Parc Éolien de la Sainte Croix

Note réponse à la demande de
compléments
avec adaptation de l'implantation

Octobre 2021

Les principaux couloirs de migration connus en Champagne-Ardenne - Source : SRCAE Champagne-Ardenne

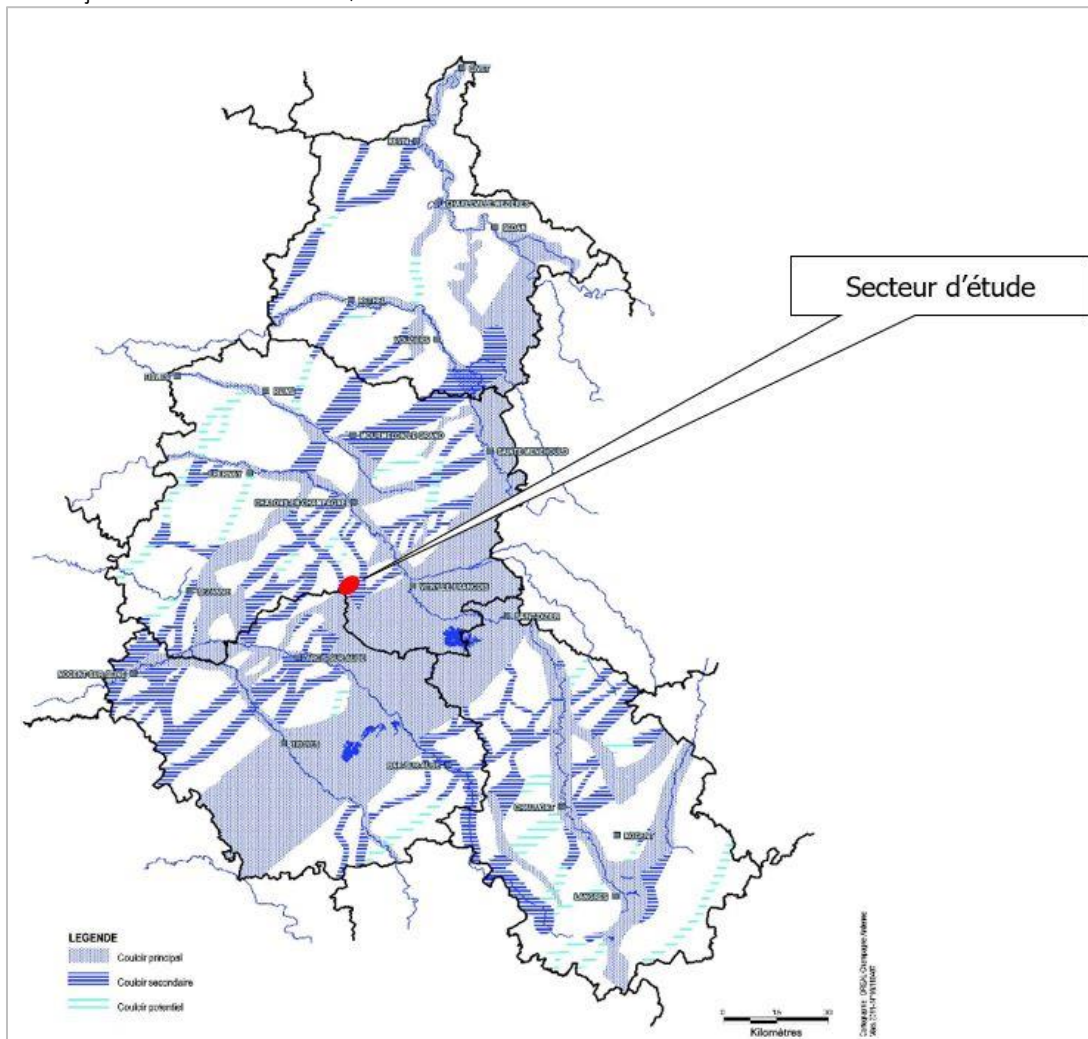
Sur la carte 29 (page 83 de l'étude d'impact), représentant les principaux couloirs de migration de l'avifaune, la zone d'étude est mal positionnée, laissant penser au lecteur que les enjeux sont moindres qu'en réalité. Ce point devra être corrigé.

CORRIGER LA CARTE (P 29) DE LOCALISATION DU PROJET R 122-5 CE PAR RAPPORT AUX COULOIRS MIGRATOIRES DE L'AVIFAUNE

Effectivement, la zone d'étude a été décalée en raison d'un problème de mise en page. La carte est mise à jour dans le document, comme ci-dessous :

Emplacement des éoliennes et des éléments boisés au sein de la zone d'étude

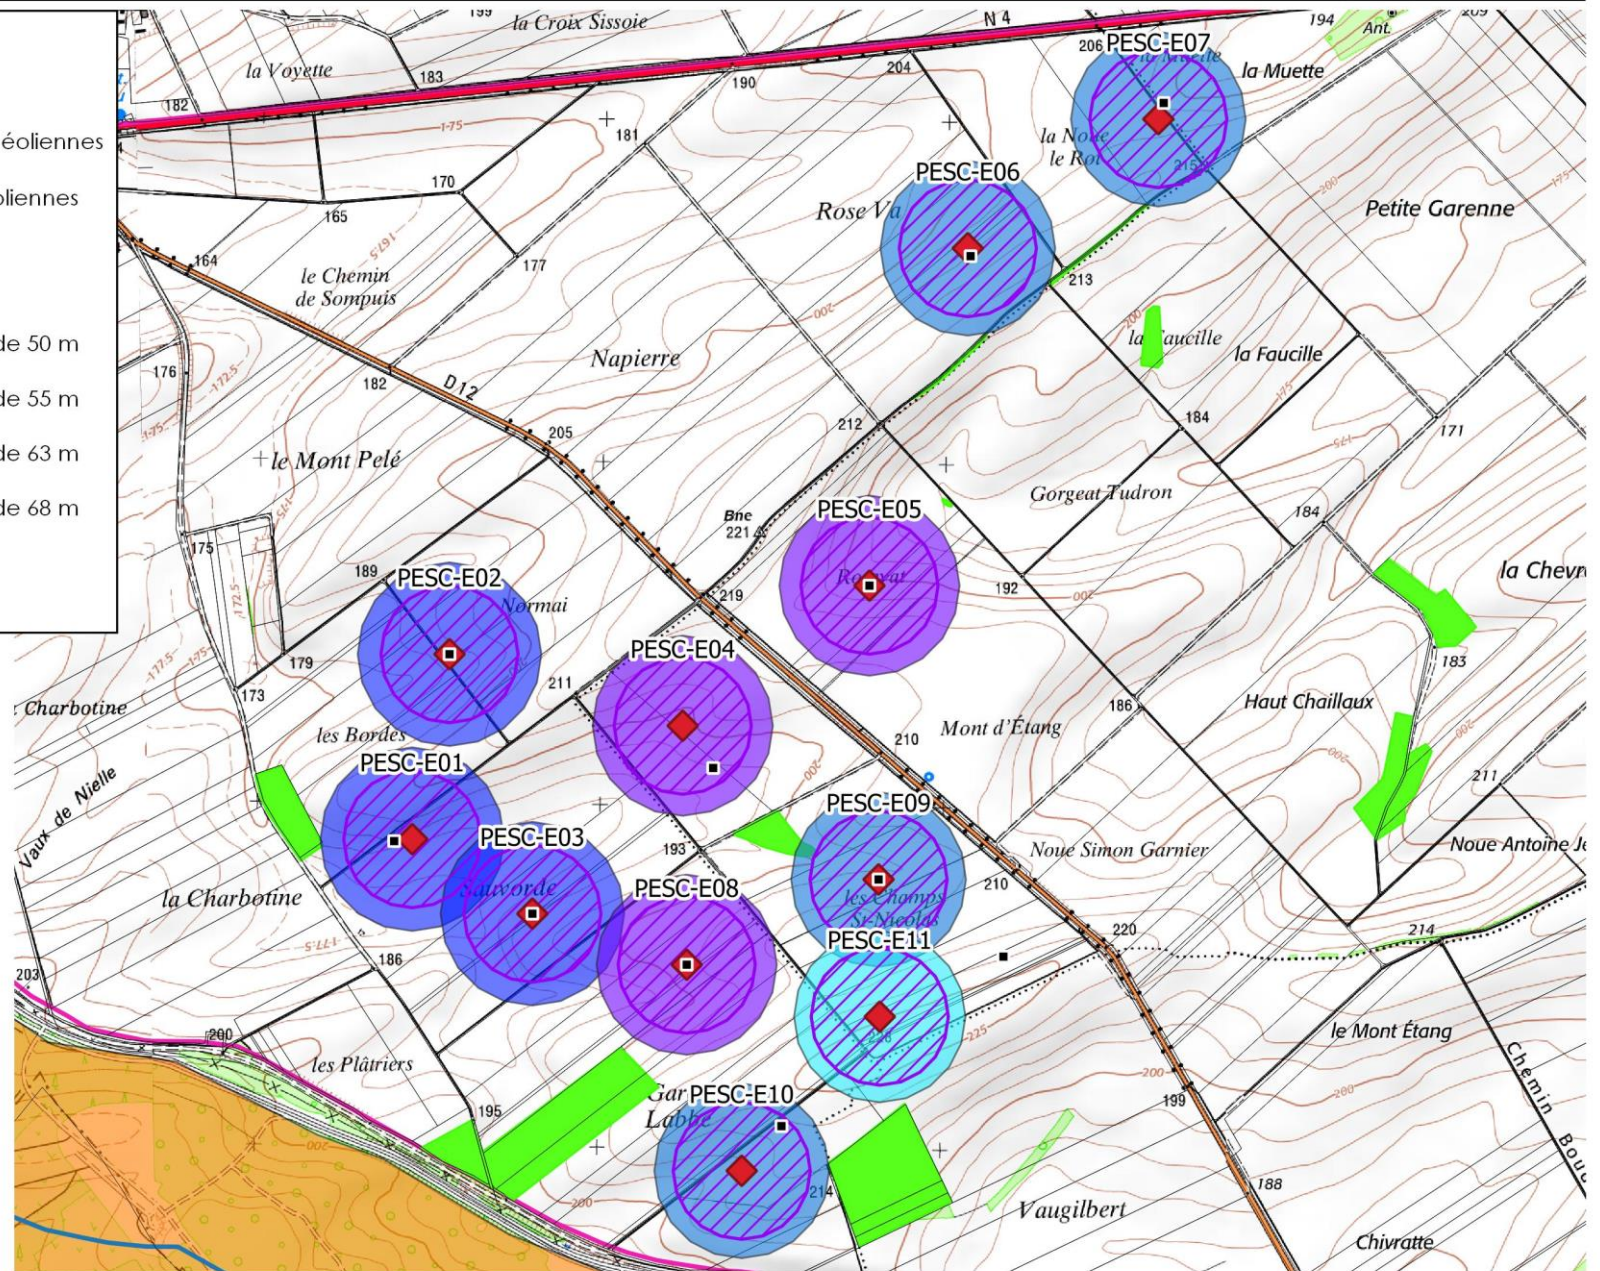
Il est rappelé à plusieurs reprises dans l'étude qu'une implantation des éoliennes à plus de 200 m des haies et boisements a été « préconisée ». Il conviendrait de clarifier si cette préconisation a été suivie et de préciser la distance (en bout de pale) entre chaque éolienne et les haies et boisements les plus proches.

PRÉCISER LA DISTANCE EN BOUT DE PALE DE CHAQUE ÉOLIENNE VIS-À-VIS DES HAIES ET BOISEMENTS LES PLUS PROCHEs R 122-5 CE

Il est tout d'abord important d'indiquer que l'emplacement des éoliennes a été mis à jour. De nombreuses espèces patrimoniales vont utiliser les haies ainsi que les boisements pour se nourrir, mais aussi pour se reproduire. Ces éléments sont donc très importants pour la biodiversité. Il est donc préconisé de maintenir une zone tampon minimum de 200 mètres de tous boisements et haies (RODRIGUES *et al.* 2014).

Une distance tampon de 200 m en bout de pales de chaque éolienne est respectée sauf pour l'éolienne 9. 685 m² d'une haie sont concernés. Des mesures spécifiques sont associées (replantation de haies)

Le tableau suivant indique la distance entre le bout de pale de chaque éolienne et l'élément boisé le plus proche (voir également la carte qui suit) :

Répartition par parc

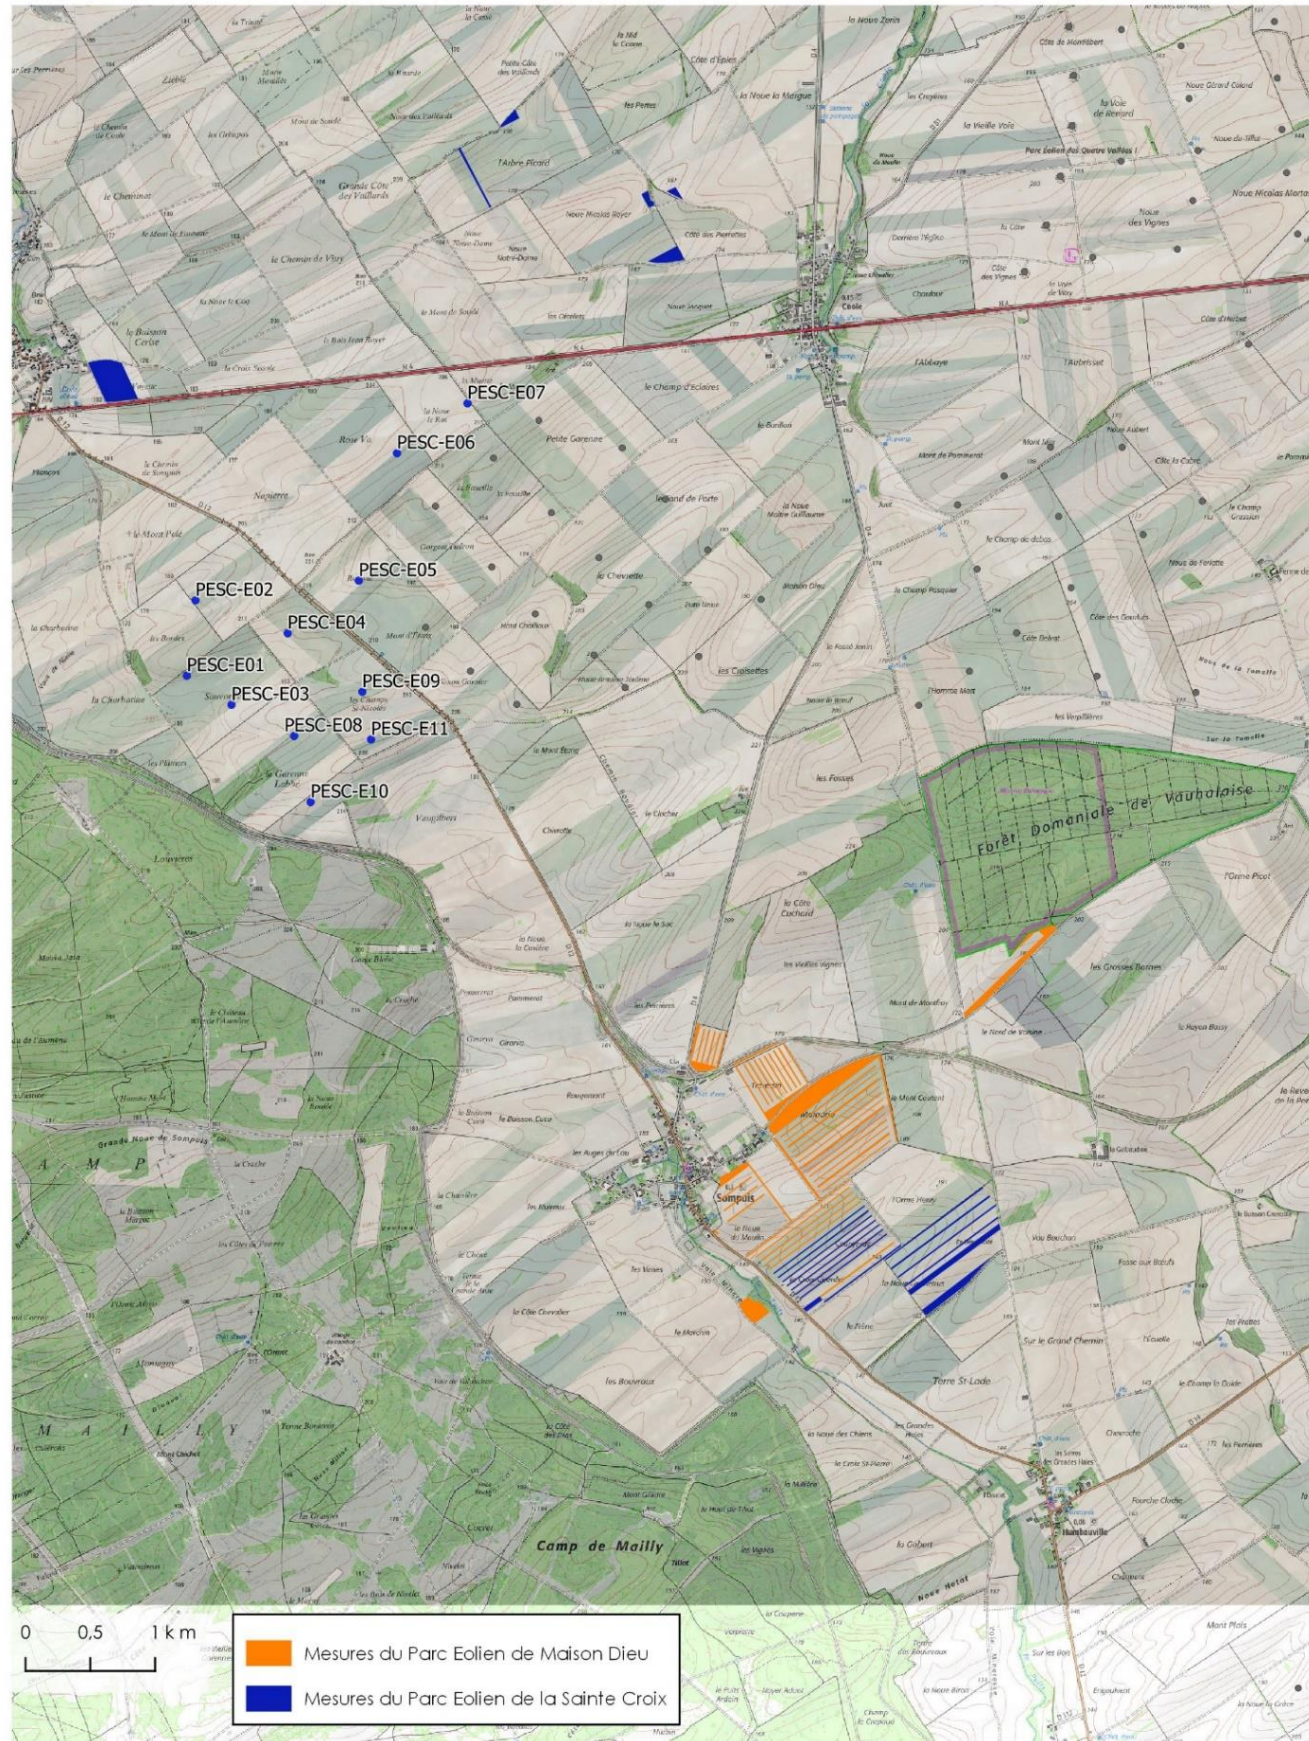
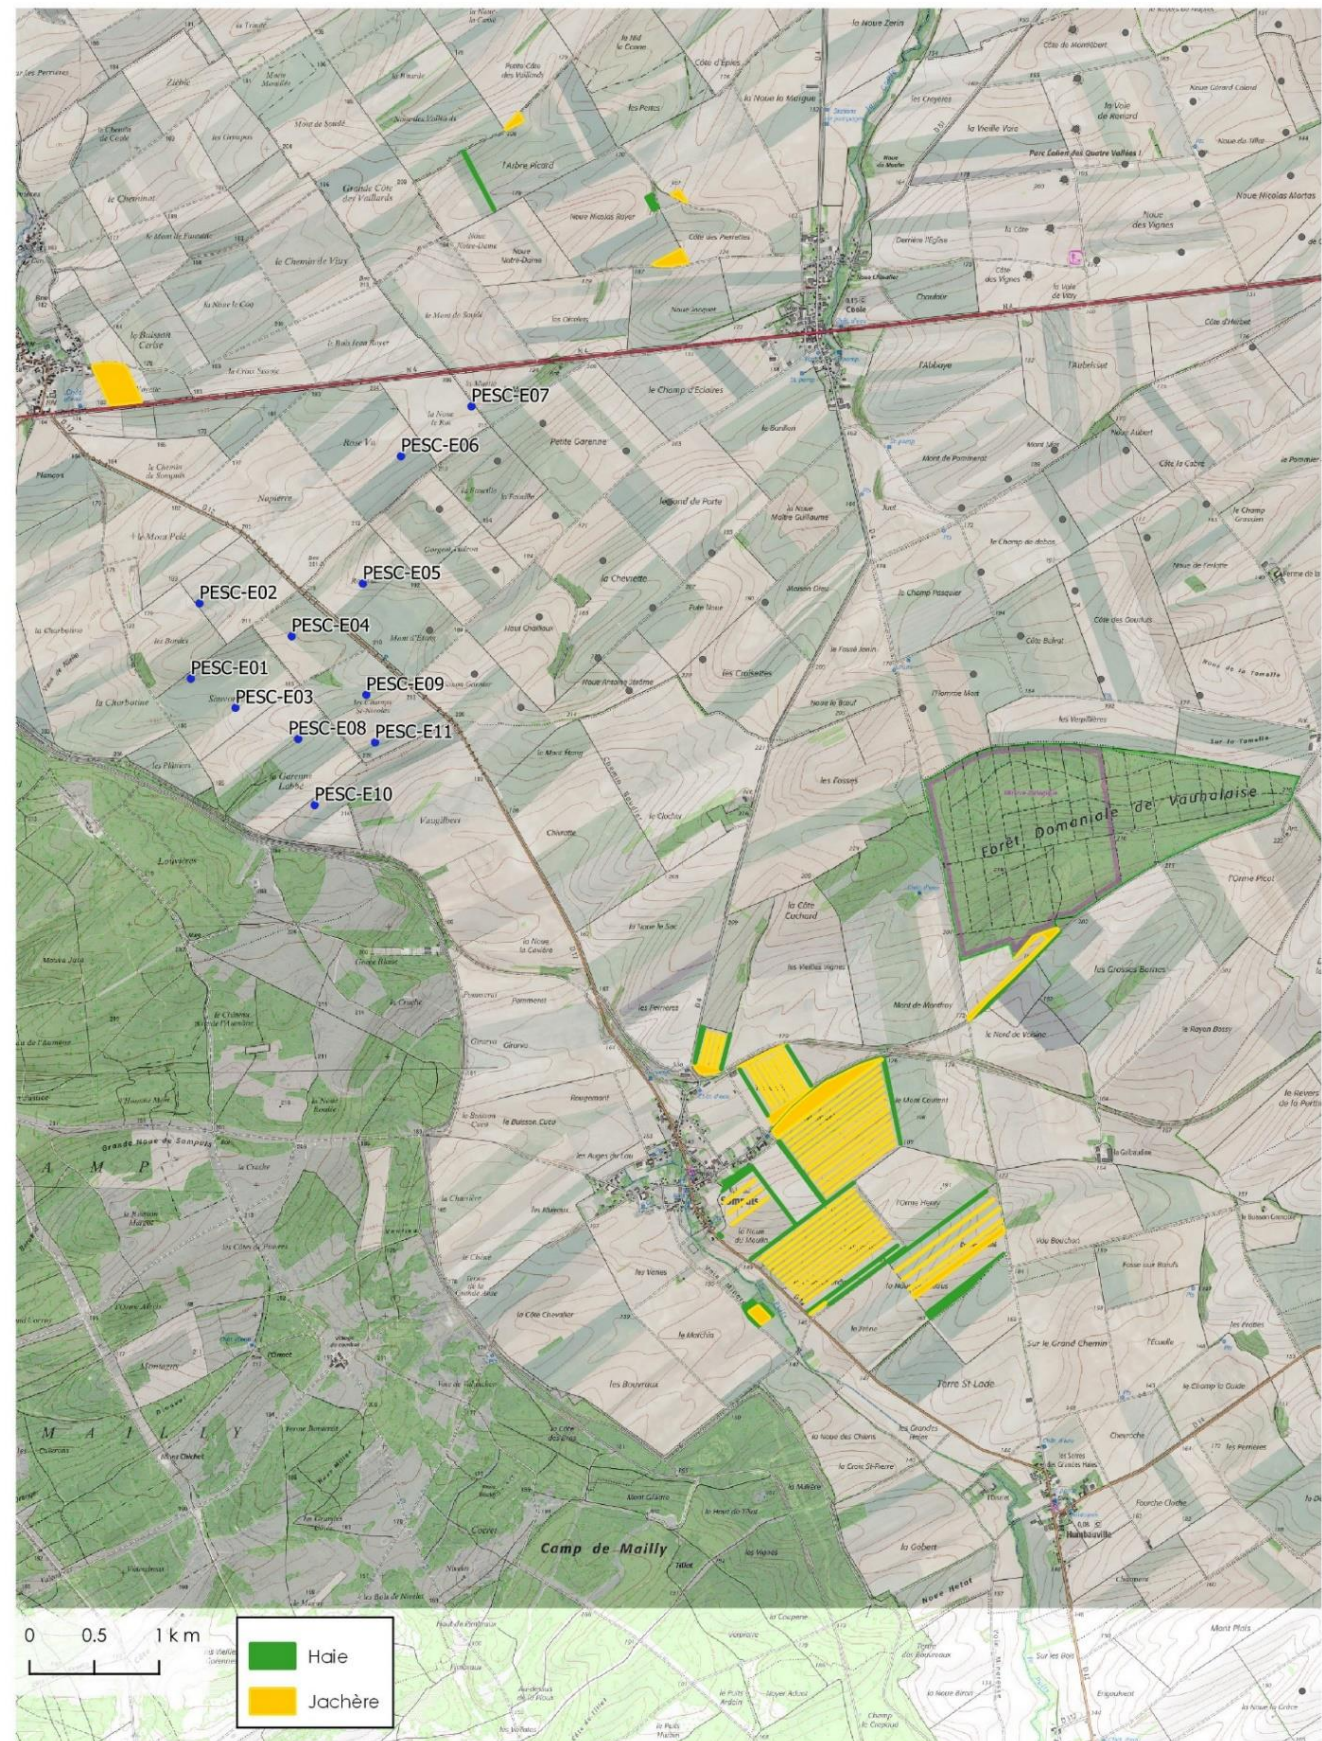
Devront également être précisément ciblées les mesures de compensations du projet de parc éolien de Maison Dieu, et celles du projet de parc éolien de Sainte-Croix, devant nécessairement être différentes.

JUSTIFIER LA FAISABILITÉ DES MESURES	R 122-5 CE
D'ACCOMPAGNEMENT PROPOSÉES

Les mesures de PESc ne se substituent pas aux mesures de PEMD. An Avel Braz accompagne un vaste projet d'agroforesterie sur le sud de la Marne. La performance de ces systèmes agroécologiques repose sur la présence sur environ 20% de la surface dédiée d'espèces naturelles (haies, jachères, bois, bouchons champenois...) disposés entre les lignes de production céréalières. Les agriculteurs locaux sont donc fortement demandeurs de la mise en œuvre des mesures écologiques. Avec ce partenariat il est désormais possible d'envisager la réalisation de plus de 22 hectares de jachères (répondant mieux aux enjeux écologiques) et 6 ha de haies/bandes enherbées. Une plaquette annexée à l'étude d'impact présente le projet d'agroforesterie et les parcelles retenues.

Les deux cartes qui suivent présentent la répartition des mesures entre PEMD et PESc.

« Voies de migration et déplacement locaux lors de la migration postnuptiale (p85) (...) »

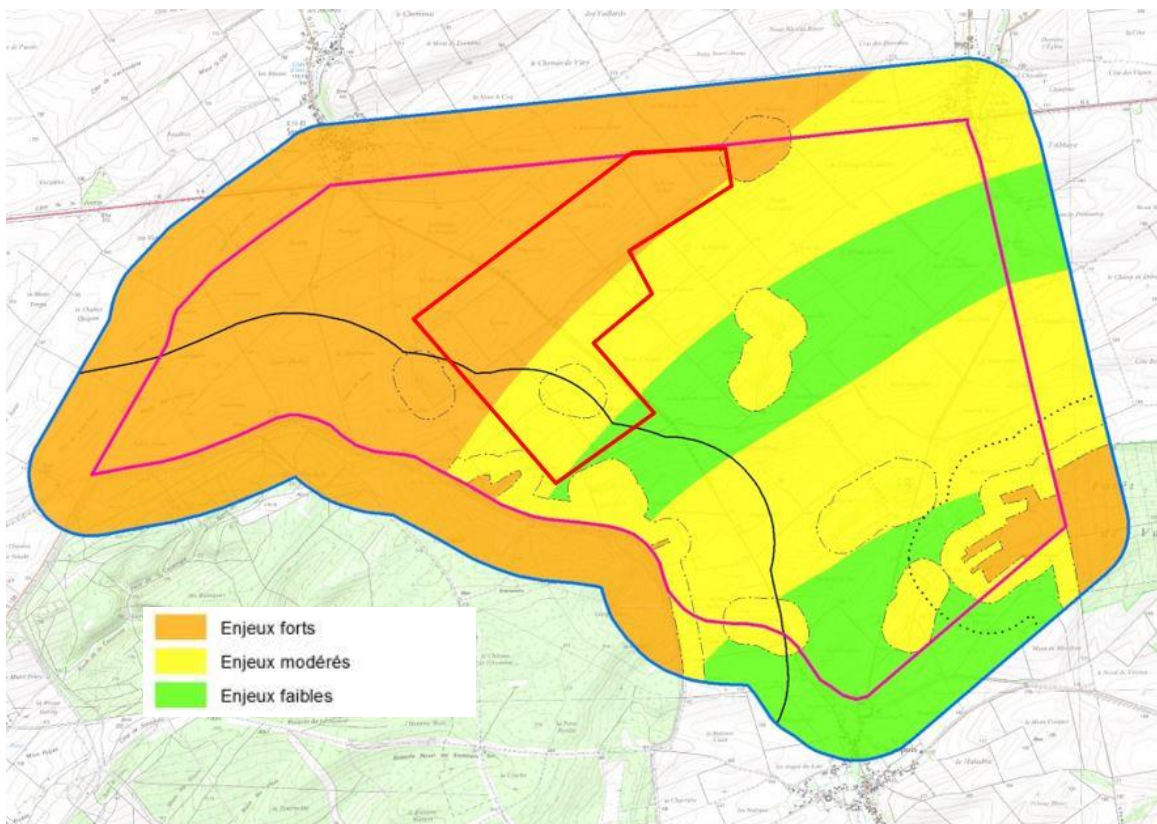
L'étude LPO (Ligue pour la Protection des Oiseaux) de 2016, non fournie dans les dossiers précédents, met en évidence l'impact du projet de Maison Dieu sur le couloir de migration de l'avifaune. Cet impact, qui sera accentué par le projet de parc éolien de Sainte-Croix, finira d'occuper le couloir de migration identifié par la LPO. Il conviendra de justifier les impacts du projet sur ce couloir déjà réduit par le parc éolien de Maison Dieu.

JUSTIFIER LES IMPACTS DU PROJET SUR LE COULOIR DE MIGRATION DÉJÀ RÉDUIT PAR LE PARC DE MAISON DIEU

Rappelons tout d'abord qu'il demeure difficile de définir précisément les couloirs de migration de l'avifaune. En effet, la migration dans ce secteur de la Champagne crayeuse est diffuse. Il est donc peu pertinent de raisonner en « couloirs » de migration. La preuve en est que les deux études de la LPO et du bureau d'étude Airèle, qui ont effectué leurs prospections lors de la migration postnuptiale en automne 2015, ont défini des couloirs migratoires complètement opposés. Ceci est expliqué dans les pages 86 et 87 de l'étude d'impact, et visible sur les cartes pages 90 et 91 :

L'étude d'Airèle indique donc que la partie Ouest de la zone d'étude est un passage principal lors de la migration postnuptiale et la partie centrale comme passage secondaire. L'étude de la LPO elle, indique que la partie entre la forêt de la Vauhalaise et du camp de Mailly est un couloir principal, ainsi que la partie centrale de la zone d'étude. Pourtant les deux études ont toutes deux eu lieu en automne 2015. Cela montre que les observations peuvent fortement varier d'une date à une autre et qu'il est alors difficile de définir des couloirs de migrations, en raison de la diffusion des flux migratoires. »
